Anregungen sowie Stellungnahmen

**der Träger öffentlicher Belange
(gemäß § 4 Abs 1 BauGB)
zum Bebauungsplan Nr. 20 „Windpark Blender II“
der Gemeinde Blender**

sowie Abwägungs- und Beschlussvorschläge

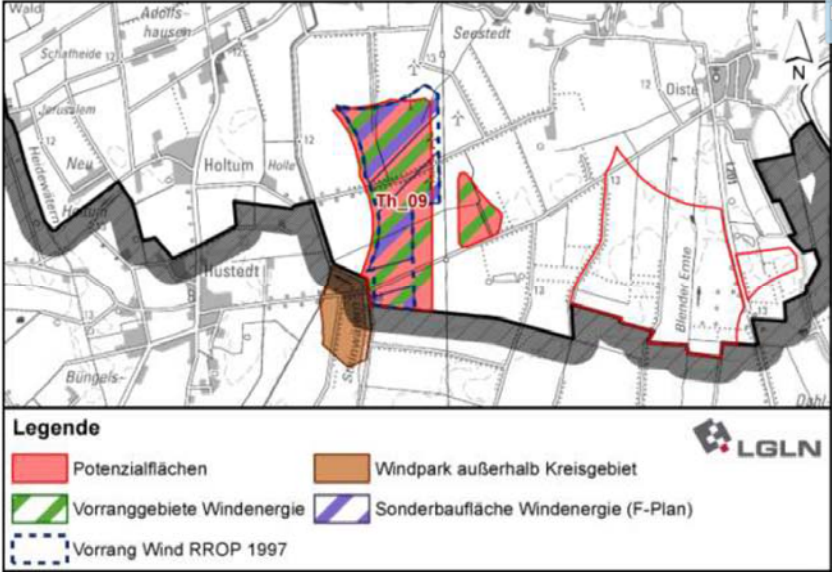
10	Landesamt für Bergbau, Energie und Geologie	05.08.15	Aus Sicht des Fachbereiches Landwirtschaft / Bodenschutz wird zu o.g. Vorhaben wie folgt Stellung genommen: Aus bodenschutzfachlicher Sicht gehören Böden mit einer hohen natürlichen Bodenfruchtbarkeit zu den schutzwürdigen Böden. Auf S. 53 des Umweltberichts zum BBP 18 bzw. auf S. 47 des Umweltberichts zum BB 20 wird ausgeführt, dass „Im Plangebiet lediglich ein mittleres Standortbezogenes natürliches ackerbauliches Ertragspotenzial besteht, so dass hier keine Böden anstehen, die als besonders schutzwürdig einzuordnen sind.“ Nach unseren Unterlagen weisen die betroffenen Böden ein hohes ackerbauliches Ertragspotenzial auf und werden zu den schutzwürdigen Böden gezählt. Informationen zu den schutzwürdigen Böden in Niedersachsen sowie weitere Bodeninformationen (u.a. zum ackerbaulichen Ertragspotenzial) finden sich auf unserem Kartenserver (http://nibis.lbeq.de/cardomap3/) im Internet. Im Leitfaden „Schutzwürdige Böden in Niedersachsen - Arbeitshilfe zur Berücksichtigung des Schutzgutes Boden in Planungs- und Genehmigungsverfahren“, finden sich weiter Informationen zu schutzwürdigen Böden. Der Leit-	Der Hinweis wird zur Kenntnis genommen und in die Planung und insbesondere in den Umweltbericht unter dem Schutzgut Boden eingestellt.
